ASSOCIATION POUR LE DÉVELOPPEMENT
DES DÉPLACEMENTS À VÉLO
DANS L'AGGLOMÉRATION BRIOCHINE.

Objet : Aménagements pour déplacements sécurisés à vélo sur le tracé TEO Armor-cité.

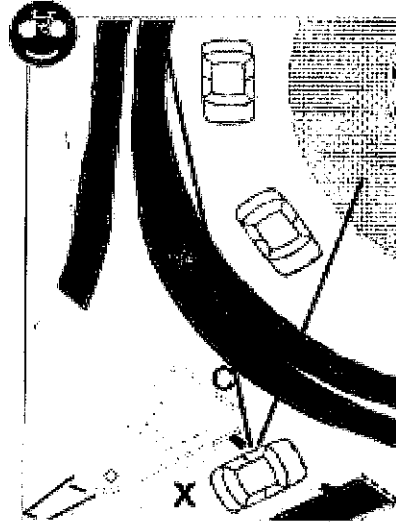
La mise en place d'une **matérialisation renforcée de la trajectoire cyclable dans les giratoires est à notre sens un réel atout pour la sécurisation et la visibilité des cyclistes** comme illustré ci-contre.

Les pictogrammes sur la voirie rappellent l'existence des vélos. **A minima, nous demandons que ceux-ci soient mis en place autour des ronds point (au centre de la voie partagée avec les véhicules motorisés)**, ainsi que des **merlons en entrée et sortie**, pour ralentir la voiture mais aussi protéger les vélos entrants ou sortants des ronds points.
